建設検討部会・分科会の意見概要

校舎棟モデルプラン(案)

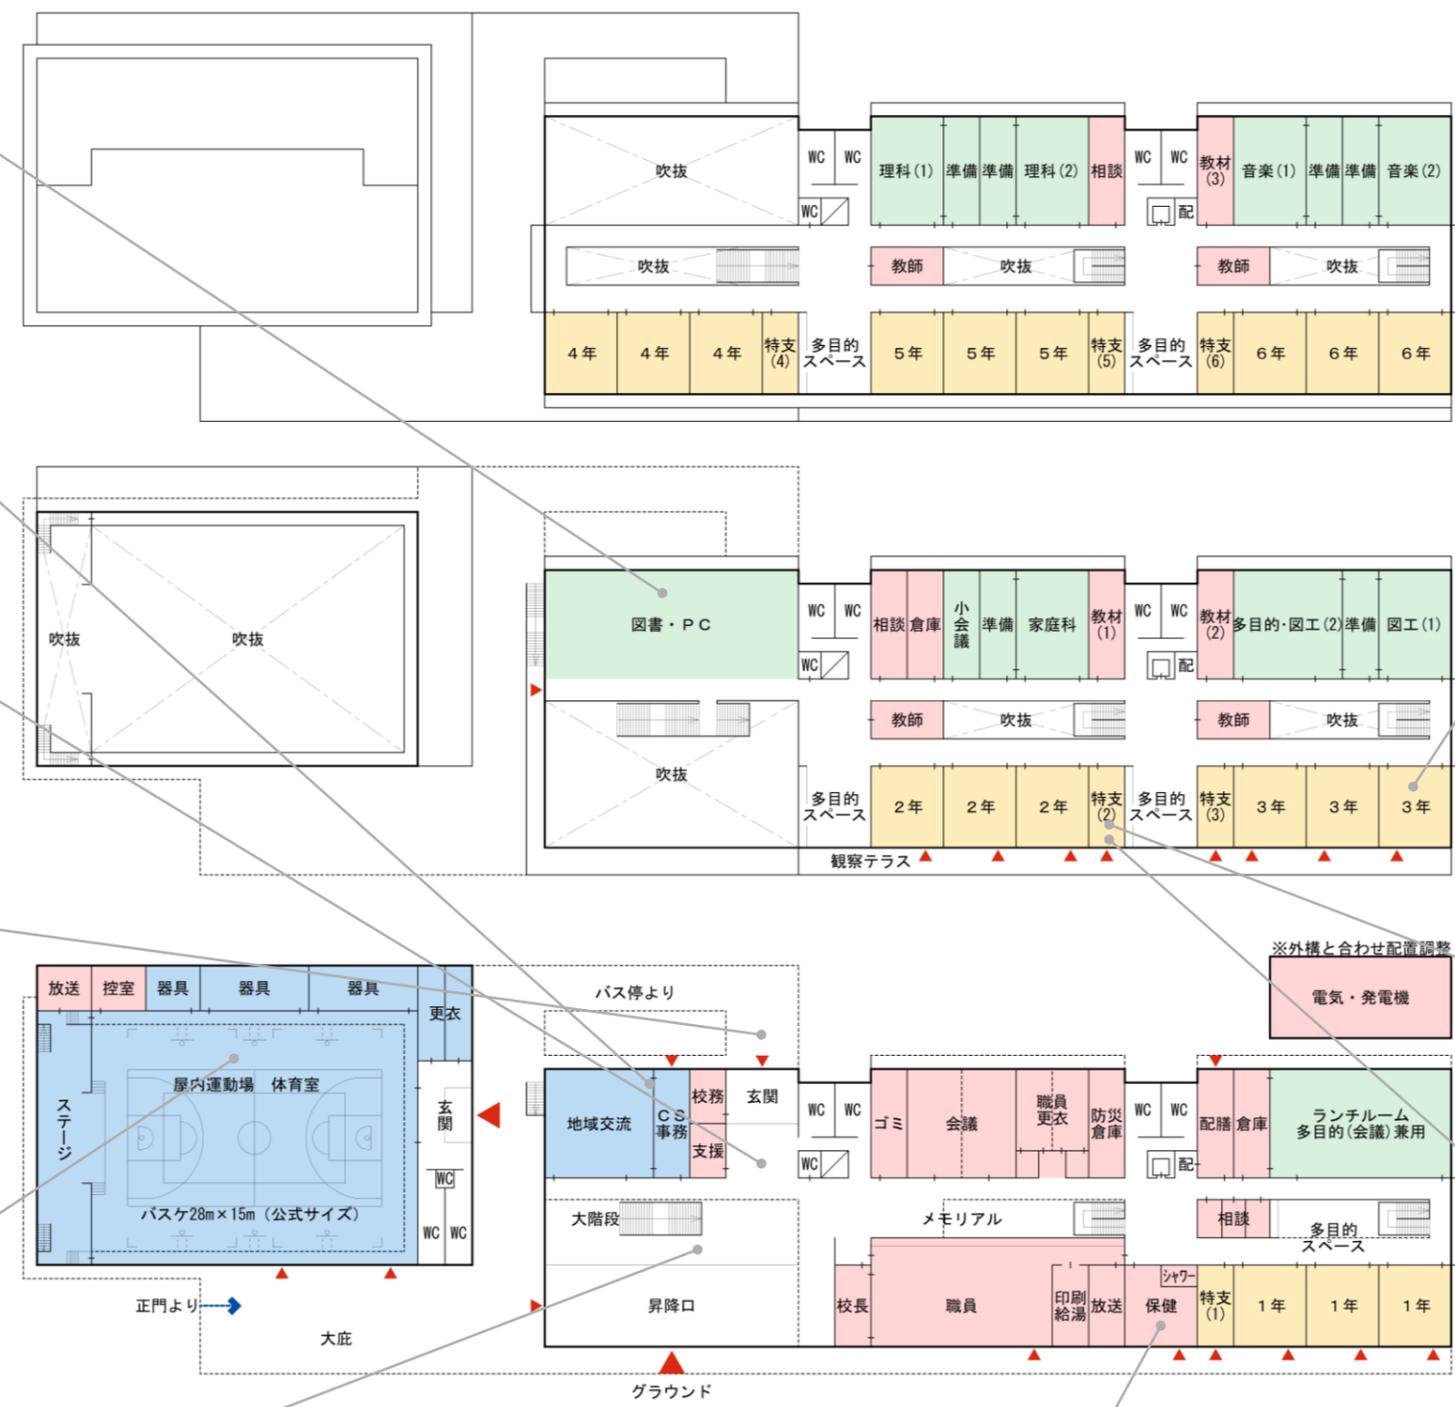
② プール整備の要否
 ・ 統合校にはプールを設置しない。民間施設の利用を想定。

① グラウンド日除け屋根
 ・ 暑熱対策として日除け屋根をグラウンド脇に設置する
 ・ 屋根もしくは東屋

③ 図書館
 ・ 1階に設置する
 ・ 開かれた図書館
 ・ 立ち寄りやすい設え、配置
 ・ 規模について再検討
 ・ 図書室内の吹き抜けについて再検討

④ 地域交流室
 ・ 校舎内の1階に配置する
 ・ 校舎内もしくは体育館に配置
 ・ セキュリティ方法について配慮が必要

⑤ 国際交流室(ALT職員)
 ・ スペースで考える

⑥ 複合施設(放課後児童クラブ)
 ・ 放課後児童クラブを本施設に取り込まない
 ・ 今後方針を検討

⑦ 屋内運動場(体育館)の規模
 ・ 一般的な屋内運動場のサイズ(ミニバスケット2面程度)とする
 ・ 多気中学校の屋内運動場と同程度

⑧ 展示ギャラリー
 ・ 地域文化および地域の芸術家が展示できるスペースを1階に確保
 ・ 多気を知る、社会科総合学習に活用できるスペースと位置付け

⑨ 保健室
 ・ 1階に配置し、外部からの直接出入口を設ける
 ・ グラウンドを見渡せるようにするか配置計画にて継続検討
 ・ 外部の近接した位置に地流し(足洗い)を設置

⑫ 普通教室
 ・ 3教室のうち1室は可動間仕切り(パーティション)で分割できるようにする
 ※パーティションの収納方法について要検討

⑪ 多目的スペース
 ・ 普通教室に隣接する0.5スパン分は多目的スペースとしての利用を想定
 ・ 特別支援教室は1階に集約

⑩ 特別支援教室
 ・ 障がい別(肢体不自由、知的障害、情緒障害)に対して3室(合計144㎡)を1階に配置
